CONSULTAS LPI 1345_2017

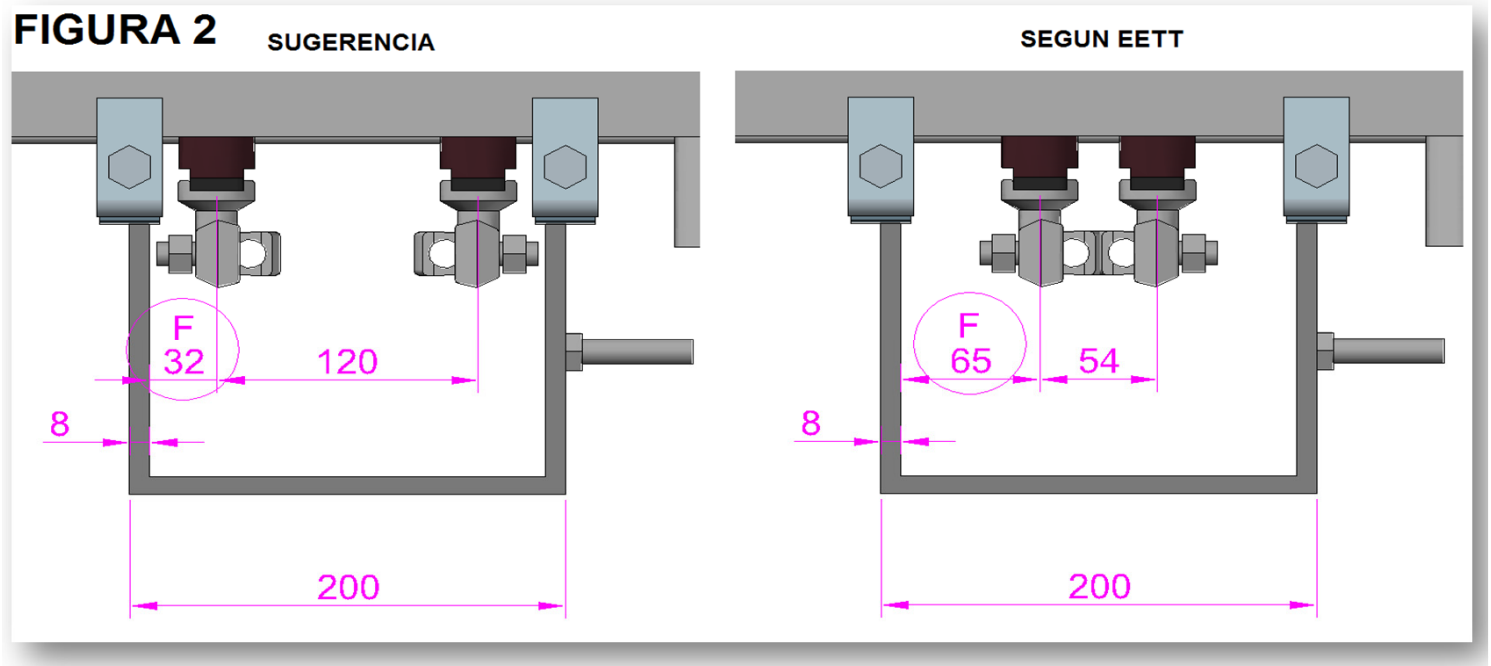
Item	Consulta
Pág 49 (Figura 2a) y Nota: 3 Pág. 48 (Tabla 11)	Según Figura 2a y Nota 3 de la página 49 se tiene 200 mm de ancho del soporte de poste y 8mm de espesor. Considerando también la tabla 11 de la página 48 se tiene la medida F = 65 mm (Mínima). Se observa en nuestra figura 2 adjunta, que para estas condiciones, se tiene un solape de los conectores BT y tan solo 54 mm de separacion entre centros de los mismos. Sugerimos reducir la medida F a 32 mm conforme a **Figura 2 adjunta.**
